# Planungs- und Gestaltungsbeirat der Hansestadt Rostock

24. Sitzung – 29.06.2018

## Protokoll

Abb.2: Visualisierung Aula (Quelle: MPP GmbH)

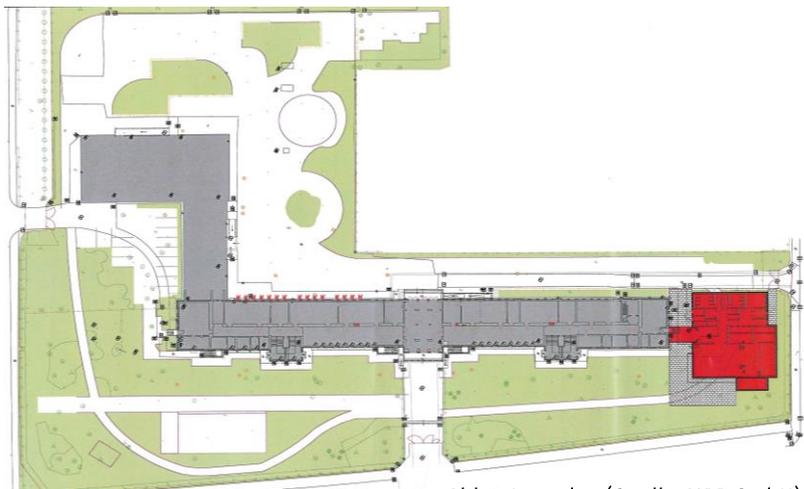
Der Vorsitzende erklärt, dass der Verbinder bei der verknüpfenden Lösung fallen müsste. Eine gemeinsame Lösung in welcher die bestehende Sporthalle mit einem neuen Verbinder und der geplanten Aula zusammengefasst werden wäre naheliegend. Er legt dar, dass der Aula am jetzigen Standort die Kulisse der Bäume fehlen würde, so wie die Visualisierung die Situation darstellt, würde es nach dem Bau der Aula nicht aussehen. Die Bäume im Hintergrund würden entfallen.

Als nächstes geht Herr Petersen auf den Gebäudeentwurf ein. Er spiegelt das verfolgte Ziel des Planungsbüros wider, einen einfachen Kubus zu planen. Auch er ist der Meinung, dass wenn dort gebaut wird eine einfache ruhige Form richtig sei. Der Entwurf hat allerdings hier schon ein bisschen zu viele Ecken für einen Kubus. Der Kubus könnte noch viel einfacher, mit weniger Versprüngen, weniger Material und weniger Einschnitten geplant werden.

Herr Petersen ist sich sicher, dass sie es schaffen wird das Stuhllager in die Gebäudeform zu integrieren. Die Skizzen des Büros sind vielversprechend. Er fragt, warum verschiedene Materialien verwendet werden sollen und ob Frau Lindstedt es sich vorstellen könne die Fassade des Baukörpers ganz in Holz auszuführen.

Frau Osterwold erwidert, dass „nachhaltig“ diskutierbar ist. Der Beirat stört sich in diesem Fall an der Holzoptik, es ist nicht echt. „Trespa schafft keine Wärme und ist alles andere als nachhaltig.“ Herr Petersen betont, dass Frau Lindstedt vermutlich eher pflegeleicht und haltbar meine.

Er fasst zusammen, dass der Planungs- und Gestaltungsbeirat empfiehlt den Baukörper im allgemein zu beruhigen und den Baukörper mit einer hinterlüfteten Vollholzfassade auszuführen, da sich diese am besten in die schöne Außensituation des Schulhofes einfügt. Ansonsten sollte die Standortfrage nochmals auf Potentiale der Verbesserung überprüft werden.

1. Der gewählte Standort für den Erweiterungsbau Mensa sollte wegen der erheblichen Eingriffe in den vorhandenen Baumbestand und die Topografie überdacht werden. Der Altbau muss im Norden, Westen und Osten seine schöne parkähnliche landschaftliche Einbindung behalten (Schule im Park).
2. Der Standort der jetzigen Lehrerparkplätze könnte die wertvollen Außenanlagen schonen und ggf. in funktionaler Verbindung mit der Sporthalle Nutzungsvorteile bringen.
3. Der Baukörper des Neubaus sollte unbedingt beruhigt werden, sodass ein einfacher Kubus entsteht. Das Stuhllager sollte in die Baukörperform integriert werden (kein Anbau), der Rücksprung im Eingangsbereich sollte entfallen.
4. Es wird als einheitliches Fassadenmaterial eine Holzverschalung empfohlen, die dem landschaftlich geprägten Umfeld entspricht.

Abb.6 u. 7: Fotos Bestand (Quelle: RGS)

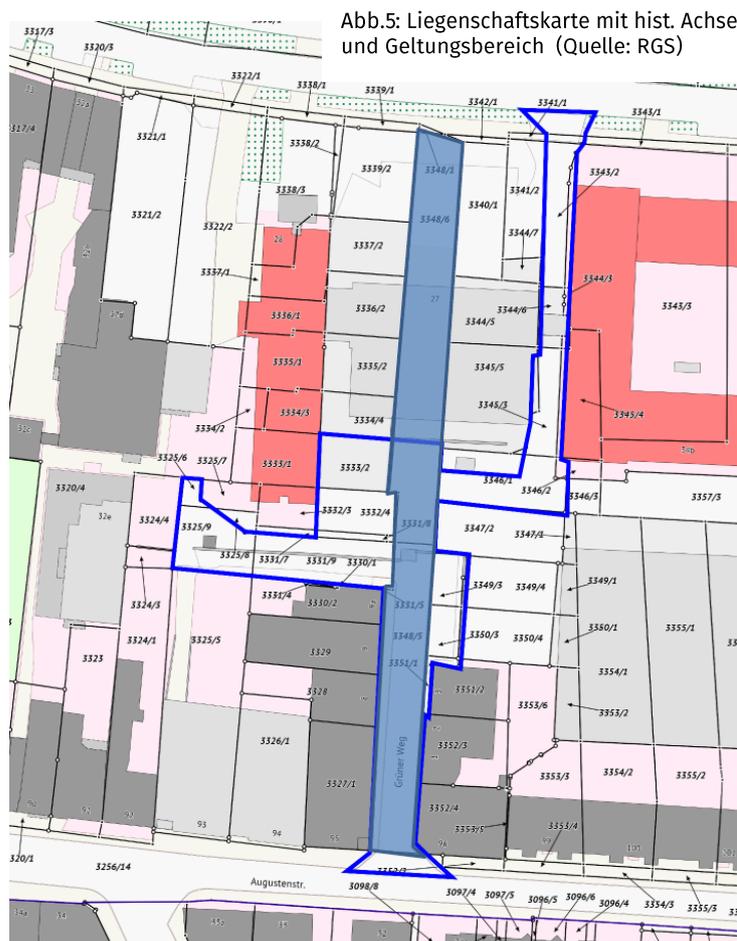
Frau Hutter rät dazu „die unglaubliche Rauheit dieses Ortes stehen zu lassen“. Die historische Straße sollte an den historischen Häusern enden, weil am Wachturm bereits der nächste Denkmalbereich beginnt. Auf der nördlichen Seite der Mauer sollte die Rauheit und der „knochentrockene“ Charakter beibehalten und herausgearbeitet werden. Die vorgesehene Materialvielfalt wird den Besucher irritieren. Auch hier sollte dringend reduziert werden. Das Stadtmobiliar und Material muss vereinheitlicht werden. Die moderne Sitzbank sollte dringend entfallen, da sie nicht in diesen Kontext passt. Sie äußert die Bitte, die zwei bestehenden Trafos abzuschaffen. Der gesamte Raum muss aufgeräumt werden.

Herr Petersen bezieht sich auf die geplante Verlegung des Eingangs in die Gedenkstätte. Der Eingang in das Gebäude ergibt sich aus der Fassade. Der geplante Eingang an der Westfassade würde dort fremd wirken. Es wäre besser den Eingang an der jetzigen Stelle zu belassen und die Barrierefreiheit in dieser Einheit zu realisieren. Es gibt Details am Bestandsgebäude (z.B. Lisenen), um diese Architektur sollte sich gekümmert werden.

Frau Osterwold erklärt, dass in diesem Hof krasse Größenmaßstäbe auf den Ort und die Besucher/innen einprasseln. Eine Liegebank mit einem Baum ist falsch an dieser Stelle. Die Devise muss hier sein, den Ort zu erhalten und nicht umzugestalten!

1. Der Ausbau als historische Straße sollte nicht nach Norden über die Stasi-Mauer hinweg erfolgen, sondern auf Höhe der historischen Gebäude enden. Ab dort sollten die Flächen mit einheitlicher Oberfläche gestaltet werden.

2. Alle Bereiche außerhalb der historischen Straße sollten mit einem einheitlichen Pflaster (Zuordnung Stasi-Gebäude) befestigt werden.
3. Die Gestaltung sollte im Hinblick auf, Material und Möblierung (Leuchten, Papierkörbe, Fahrräder, Poller etc.) in ihrer Vielfalt reduziert und vereinheitlicht werden.

4. Der Stasi-Hof sollte nicht verniedlicht/angenehm werden, es wird empfohlen auf Bäume und Bänke zu verzichten.
5. Trafo und Container im Norden müssen im Zuge der Maßnahme unbedingt entfallen bzw. verlegt werden.

6. Der Eingang in das Stasi-Museum sollte an der jetzigen Stelle bleiben, da er sich hier aus der Fassade des Gebäudes entwickelt. Eine Verlegung an die Westseite ist architektonisch nicht befriedigend lösbar und hat darüber hinaus kein adäquates Gegenüber.
